HALLAZGOS Y OBSERVACIONES ELÉCTRICAS ITSE COISHCO		
	ÁREA DE INSPECCIÓN: CHI		
	SEDE: COISHCO - CHIMBOTE	FECHA: 16-09-22	
	ÁREA: TDF-05B	NÚMERO DE HALLAZGO: 22

Ítem 1

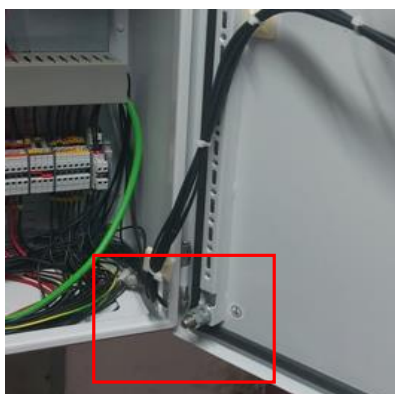
ITEM	OBSERVACIONES	ACTIVIDAD A REALIZAR	EQUIPO INSPECCIONADO
1	TABLERO NO PRESENTA CABLE DE TIERRA DE ALIMENTACIÓN	Se requiere la instalación del cable de tierra de alimentación, este cable debe ser de color amarillo o verde con amarillo	Tablero de control de Sanguaza y Espuma T-TDF05B-1
2	TABLERO NO PRESENTA CABLE DE ATERRAMIENTO PARA PUERTA METALICA	Se requiere la instalación del cable de tierra para aterramiento de la puerta metalica del tablero, este cable debe estar conectado a la barra de tierra	Tablero de control de Sanguaza y Espuma T-TDF05B-1
3	TABLERO NO TIENE BORNES DE TIERRA INDEPENDIENTE PARA CADA CABLE DE TIERRA	Se requiere la instalación de borneras de tierra para los circuitos del tablero	Tablero de control de Sanguaza y Espuma T-TDF05B-1
4	TABLERO NO PRESENTA BARRA DE TIERRA	Se requiere la instalación de una barra de tierra del tablero, para la conexión de los cables a tierra	Tablero supresor de Picos T-TDF05B-2

Ítem 5

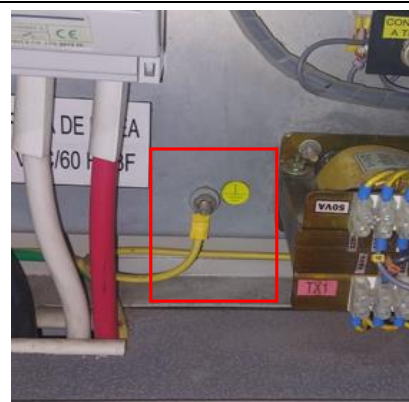
5	TABLERO NO CUENTA CON ROTULACIÓN DE SEÑALIZACIÓN DE RIESGO O PELIGRO A CHOQUE ELÉCTRICO	Se requiere realizar la rotulación del tablero con señalización de riesgo o peligro, como medida de seguridad	Tablero supresor de Picos T-TDF05B-2
6	CABLES DE TIERRA CONECTADOS A PLACA METÁLICA DE TABLERO ELÉCTRICO	Se requiere que los cables de tierra estén conectados a la barra de tierra a instalar	Tablero supresor de Picos T-TDF05B-2
7	BANDEJAS ELÉCTRICAS METÁLICAS NO PRESENTAN CABLE DE ATERRAMIENTO Y TIENEN OXIDO EN SU SUPERFICIE	Se requiere instalar cables de aterramiento a las bandejas metalicas, estos cables deben estar conectados a la barra de tierra del TDF-05B, además de limpiar lijir y pintar la bandeja ya que presenta abundante oxido	TDF - 05B
8	CIRCUITOS DE BOMBAS Y CALDEROS NO PRESENTAN CABLES DE TIERRA	Se requiere identificar y rotular los circuitos de las calderos	TDF - 05B
9	BANDEJAS ELÉCTRICAS PRESENTAN OBJETOS EXTRAÑOS	Se requiere retirar los objetos que se encuentran dentro de la bandeja eléctrica, estos son ajenos al funcionamiento de los equipos eléctricos	TDF - 05B

Ítem 10

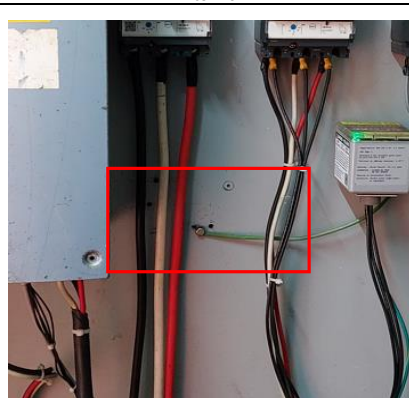
10	CABLE DE TIERRA CONECTADO A PANEL DE TDF-05B	Se requiere retirar el cable conectado al panel en el TDF-05B y conectarlo a la barra principal de tierra	TDF - 05B
11	CIRCUITOS DE CONTROL NO PRESENTAN CABLE DE TIERRA	Se requiere la instalación de un cable de tierra para los circuitos de control, este cable debera ser de color amarillo o verde con amarillo	TDF - 05B
12	CANALETAS ELÉCTRICAS DE CIRCUITOS DEL TDF-05B NO PRESENTAN TAPA	Se requiere tapar las canaletas eléctricas, o en su defecto ordenar los cables, agruparlos y sujetarlos con cintillo a la canaleta eléctrica	TDF - 05B
13	CABLES SUELTOS FUERA DE LAS CANALETAS ELÉCTRICAS	Se requiere ordenar los cables, agruparlos y sujetarlos con cintillo a la canaleta eléctrica	TDF - 05B
14	CABLES DENTRO DE LAS BANDEJAS ELECTRICAS NO AGRUPADOS	Se requiere orrdenar y agrupar los cables que estan sobre la bandeja eléctrica para su rapida identificación de los circuitos	TDF - 05B

Ítem 13	Ítem 14	Ítem 15,18

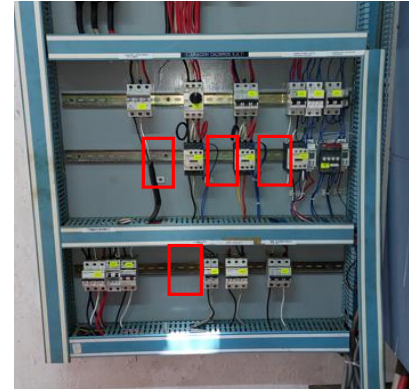
15	CIRCUITOS DE ILUMINACIÓN NO PRESENTAN ITM DIFERENCIAL	Se requiere la instalación de un ITM diferencial por cada circuito de iluminación del TDF-05B	TDF - 05B
16	ITM DE CIRCUITOS DE ILUMINACIÓN PRESENTAN POLVO EN SU SUPERFICIE Y DENTRO DE LAS CONECCIONES	Se requiere realizar mantenimiento a los ITM de los circuitos de 220V de iluminación,	TDF - 05B
17	RIELES DE LOS ITM PRESENTAN OXIDO EN DIFERENTES PARTES DE SU SUPERFICIE	Se requiere realizar el cambio de los Relés, se encuentran deteriorados por el tiempo y no podrian funcionar bien	TDF - 05B
18	CIRCUITOS DE TOMACORRIENTES NO PRESENTAN ITM DIFERENCIAL	Se requiere la instalación de ITM diferencial para los circuitos de tomacorrientes	TDF - 05B
19	CIRCUITO DE E.A.A. NO PRESENTA ITM DIFERENCIAL	Se requiere la instalación de un ITM diferencial para el circuito del E.A.A.	TDF - 05B
20	TABLERO NO PRESENTA BORNES PARA CABLE DE TIERRA	Se requiere la instalación de bornes de tierra para la conexión del cable de tierra	Tablero de mando Iluminación T-TDF05B-4

Ítem 19	Ítem 20	Ítem 21

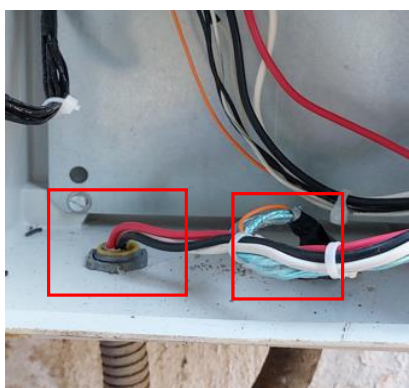
21	TABLERO NO PRESENTA CABLE DE TIERRA	Se requiere la instalación del cable de tierra este debera conectarse al borne de tierra para la conexión de los circuitos a tierra	Tablero de mando Iluminación T-TDF05B-4
22	SEÑALETICA DE RIESGO O PELIGRO PRESENTA SUCIEDAD	Se requiere limpiar el área donde se ubica el tablero, ademas de limpiar y que la señalización este visible de manera correcta	Tablero de mando Iluminación T-TDF05B-4
